CIRCULAR Nº 6

RESPUESTA A CONSULTAS

LIC. Nº: 02/23

OBRA: "NUEVO HOSPITAL DRA. STELLA MOLINA"

Fig. 1

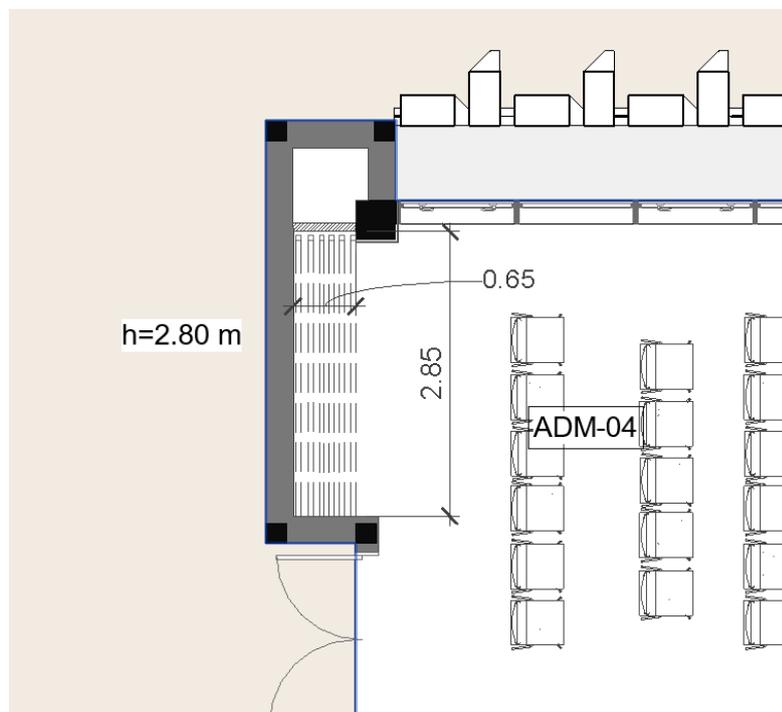
- 1- En el ítem 5.7 Tirantes WPC, según planillas de locales, deben ir en los siguientes locales: ADM-03; SER-01; CE.01. Sin embargo, en los planos de plantas, cortes o Revit no se encuentra dicho revestimiento. Por favor, indicar si van en todos los muros de dichos sectores y no es así, en qué muros debe colocarse, y la altura que deben tener.

En el sector ADM-04 (SUM) el revestimiento es en "L" (muro y cielorraso). Ver Fig. 1
